**Avis délibéré de l’Autorité environnementale
sur le réaménagement et la mise en sécurité du
réseau d’eaux pluviales et opérations connexes
sur l’aéroport de Pierrefonds (974)**

n°Ae : 2020-31

Avis délibéré n° 2020-31 adopté lors de la séance du 23 septembre 2020

Figure 4 : Localisation de la ZNIEFF de type I « Pierrefonds » (source : Géoportail 2020)

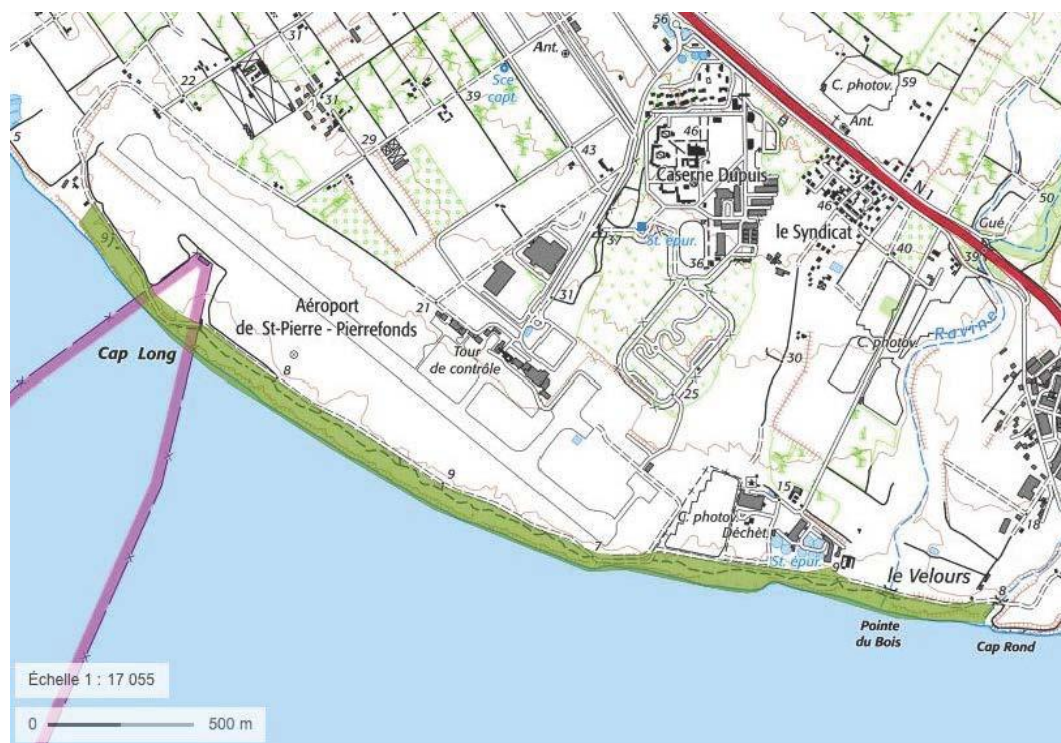
La zone naturelle d'intérêt écologique faunistique et floristique (ZNIEFF)⁷ de type I « Pierrefonds » est mitoyenne de l'emprise aéroportuaire (voir figure suivante). D'une superficie totale de 28,21 ha, elle est prise en compte en quasi-totalité par le schéma d'aménagement régional (SAR) 2011 comme « espace naturel de protection forte », dont 89 % sont classés en tant qu'« espace remarquable du littoral à préserver » (« Littoral de Pierrefonds »). Cette ZNIEFF abrite des habitats de végétation littorale (un des milieux les plus rares à La Réunion, menacé par les espèces exotiques), avec des stations d'espèces rares et protégées : Lavangère (*Delosperma napiforme*), *Chamaesyce goliata*, *Indigofera diversifolia*. Cette zone présente deux intérêts écologiques forts : elle constitue la limite sud de l'habitat de la Lavangère et abrite la seule station considérée comme spontanée de Veloutiers (*Heliotropium foertherianum*). La fiche descriptive de la ZNIEFF indique que la zone est soumise à diverses pressions anthropiques et mentionne sa colonisation par des espèces exotiques envahissantes (*Stenotaphrum dimidiatum*, *Schinus terebinthifolius*).

En particulier, le dossier mentionne la sensibilité « forte » due à la présence de deux espèces floristiques protégées, dont une est endémique de Madagascar et des Mascareignes (*Indigofera diversifolia*), exceptionnelle à La Réunion et en danger critique d'extinction. L'aire d'étude comprend deux stations (un individu et une dizaine d'individus), Pierrefonds constituant le biotope le plus représentatif pour cette espèce de l'île de La Réunion. Le périmètre du projet a été adapté afin de l'éviter. Un balisage aura lieu en phase travaux. L'Ae souligne l'importance d'un strict respect et contrôle de la bonne application de ces mesures d'évitement. Toutefois, en phase d'exploitation, le dossier n'indique pas de quelle manière la présence de cette espèce sera signalée pour éviter la circulation d'engins nécessaire à l'entretien du site.

L'Ae recommande de prévoir des mesures d'évitement de la station d'Indigofera diversifolia adaptées à la phase d'exploitation, en particulier à l'occasion des opérations d'entretien.
